改善箇所説明図

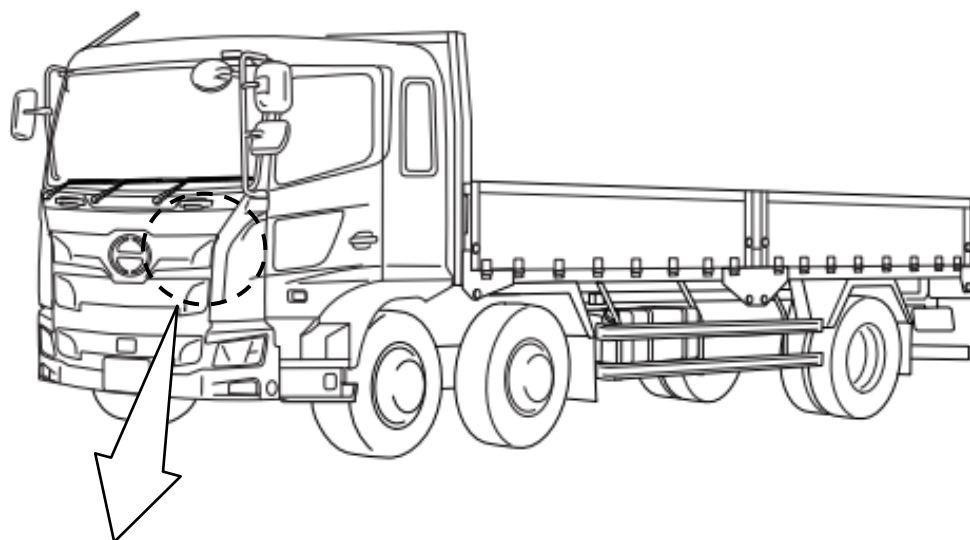
不具合発生箇所

車両制御ECU

大型トラックの運転支援装置において、車両制御ECUのプログラムが不適切なため、ドライバー異常時対応システム（EDSS）が作動し停車した際に制動力が保持されない。そのため、当該システムが作動し坂路等で停車した場合、車両が動き出すおそれがある。

全車両、車両制御ECUのプログラムを対策プログラムへ書き換える。

識別：改善済車両には運転者席側ドア開口部のシリアルナンバープレートの上に
黒色ペイントを塗布する。
